改善箇所説明図

基準不適合発生箇所

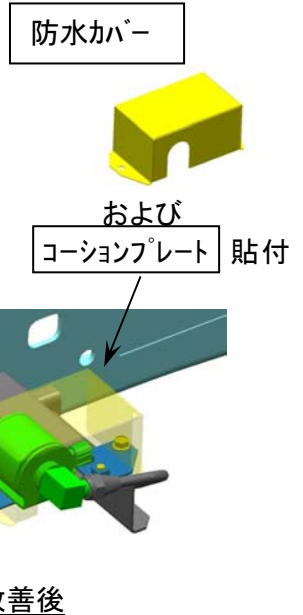
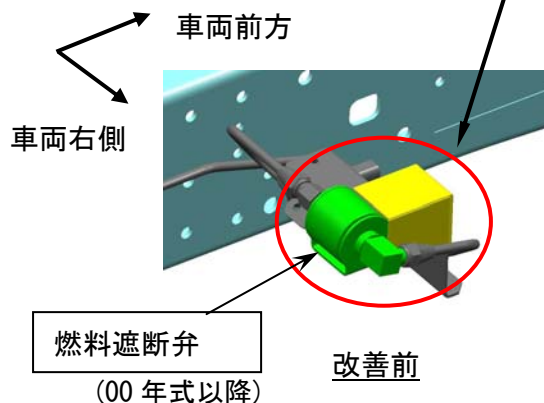
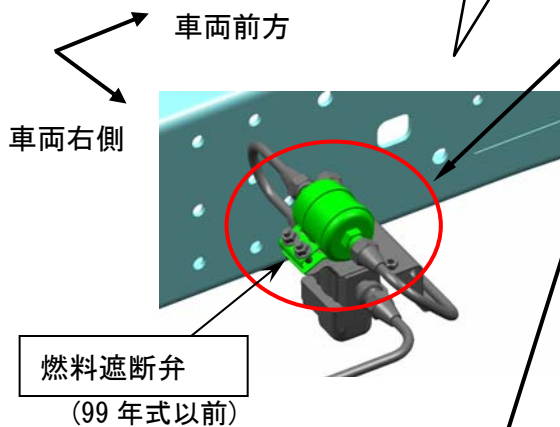
液化石油ガス（LPG）車の燃料遮断弁の防水構造が不適切なため、洗車時等に当該遮断弁が直接被水した場合、内部に水が浸入することがある。そのため、当該遮断弁の内部コイルが腐食し、又は短絡して溶損し、最悪の場合、原動機への燃料供給を遮断するため、原動機が停止し、再始動できなくなるおそれがある。

全車両、当該遮断弁を現行新品と交換し、防水カバーを取付ける。また、洗車時の水掛けを禁止する旨を記したコーションプレートを貼り付ける。

なお、防水カバーの全数供給に時間を要するため、暫定措置として当該部品を点検のうえ、規定値を外れるのものは現行新品と交換する。
